OR-D-III.272.159.2023.AS

Dotyczy: postępowania prowadzonego w trybie przetargu nieograniczonego na wykonanie zadania inwestycyjnego pn.: „Budowa siedziby Archiwum Województwa Mazowieckiego”

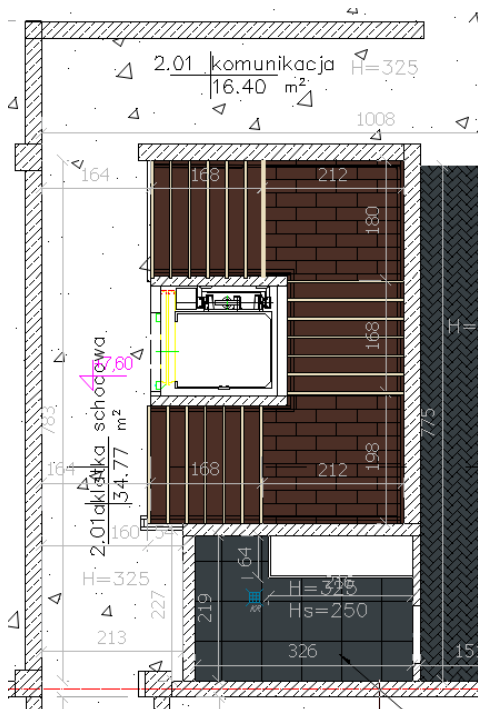
Jaką posadzkę należy przyjąć w pom. 2.01a? Na rysunku płytki drewnopodobne, natomiast w zestawieniu tabelarycznym na tym samym rysunku jest posadzka epoksydowa

Zamawiający wyjaśnia, że płytki drewnopodobne należy wykonać na klatce schodowej, natomiast posadzka cementowo-polimerowa wykonana ma być na stropie. Poniżej fragment rysunku wskazujący jaką posadzkę należy przyjąć w pomieszczeniu 2.01a:

Rys. 19
Wytyczne dotyczące sytuowania oznaczeń tyflograficznych i dotykowych

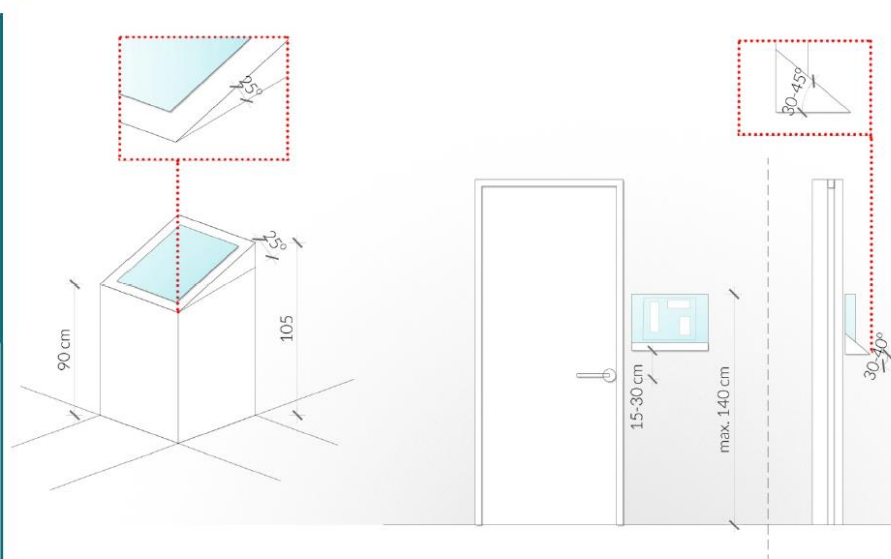
W udostępnionych dotychczas odpowiedziach na pytania dot. identyfikacji dla niepełnosprawnych w zakresie rodzaju i wielkości tablic, jest odesłanie do rysunku nr AD-04. Jednak na przywołanym rysunku nie widnieją takie informacje. Prosimy o uściślenie poniższego zakresu do wyceny wraz z podaniem niezbędnych parametrów:

- Tablice z oznaczeniem toalety zlokalizowane przy drzwiach do toalety męskiej, damskiej i dla osób niepełnosprawnych (łącznie 10 szt.). Poniżej informacja wycięta z standardów dostępności budynków dla osób z niepełnosprawnościami:

Informacje szczegółowe w formie dotykowej (np. układ toalety wraz z wyposażeniem) powinny znaleźć się przy wejściu do danego pomieszczenia po stronie otwierania drzwi na wysokości 15 - 30 cm powyżej uchwytu otwierającego (górna krawędź tabliczki) i nie wyżej niż 140 cm od podłoża. Zaleca się opis w alfabecie Braille'a montować na płócie odchylonej od pionu o 30 do 45 stopni³⁰.

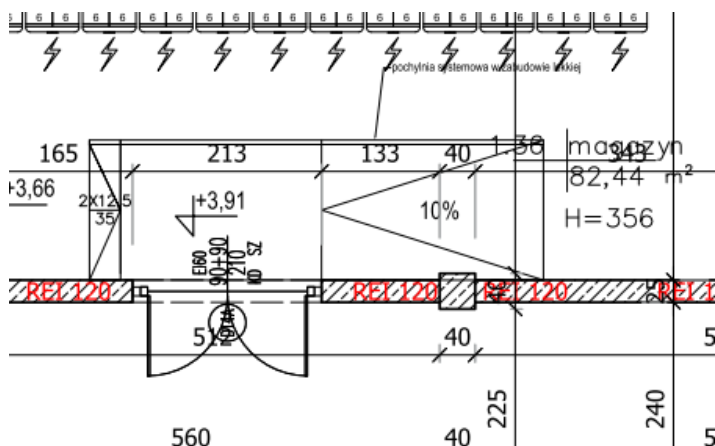
Zgodnie z odpowiedzią 194 z dn. 11.03.2027 r. Zamawiający informuje, że w dokumentacji nie występuje pochylnia systemowa w zabudowie lekkiej. Tymczasem zarówno w przedmiarach (poz. 126) jak i na rzucie I piętra w pom. 1.36 wrysowano pochylnię.

Zamawiający wyjaśnia, że pochylnia, spocznik i schody wskazana na powyższym rysunku powinny być wykonane jako elementy systemowe. Jednocześnie Zamawiający wskazuje, że odpowiedź na pytanie 194 wynikała z analizy terenu zewnętrznego. Zamawiający potwierdza jednocześnie, że element wskazany na przedmiotowym rysunku wchodzi w zakres oferty. Zamawiający wskazuje, że parametry dla tego elementu należy przyjąć jak dla podłogi podniesionej specyfikowanej w tym pomieszczeniu. Jednocześnie Zamawiający wskazuje, następujące parametry:

- nachylenie 10%;
- szerokość biegu: 150 cm;
- długość biegu 250 cm;
- wysokość do pokonania: 25 cm.

Pochylnia schody i spocznik powinny zostać wykonane w systemie podłogi podniesionej o parametrach wskazanych w dokumentacji dla podłóg podniesionych.

RZUT PARTERU

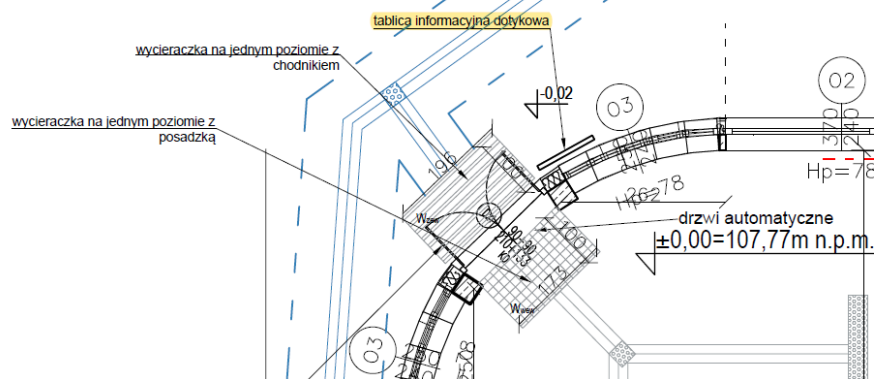
W przedmiarze robót budowlanych pozycja 167 występuje „tablica informacyjna przy wejściu głównym”. W pliku „Wyjaśnienia i zmiana SWZ_27_03” w odpowiedzi na pytanie 6 podano niedokładne informacja: tablica nie jest pokazana na rys. nr AD-04 i nie jest opisana w opisie

wykonawczym do projektu architektury wnętrz pkt 3.7.1. Prosimy o podanie specyfikacji tablicy.

Zamawiający wskazuje, że lokalizacja tablicy jest zawarta na rysunku AD-04. Poniżej wycinek

- Tablica informacyjna (multisensoryczna) zlokalizowane przy wejściu do budynku. Na postumencie systemowym ze stali nierdzewnej, montaż we wnętrzu na markę mocowaną na systemowe kotwy do konstrukcji posadzki (wg zaleceń producenta), montaż na zewnątrz do podwaliny betonowej, systemowej 30x30x80cm, na markę. Tablica na ramie mocowanej do postumentu systemowego, umożliwiającą montaż warstwy dotykowej, z zaokrąglonymi wszystkimi krawędziami w kolorze żółtym, grubość min 3cm
